改善箇所説明図

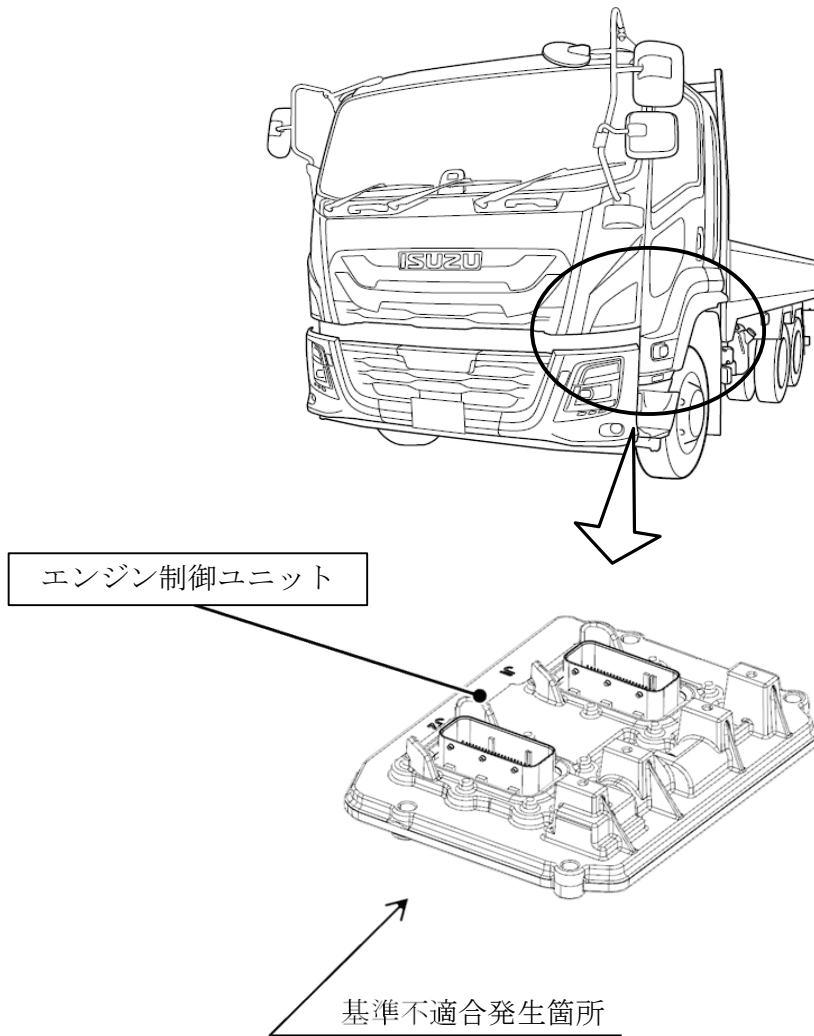
エンジン制御ユニットにおいて、設定値の書き込み指示が不適切なため、汎用故障診断ツールで車両識別番号（VIN）を表示することができない。そのため、保安基準に適合しない。

改善の内容:
全車両、エンジン制御ユニットの設定値を書き換える。

識別：運転席ステアリングコラムブラケット部に、識別ペイント（白色）を塗布する。
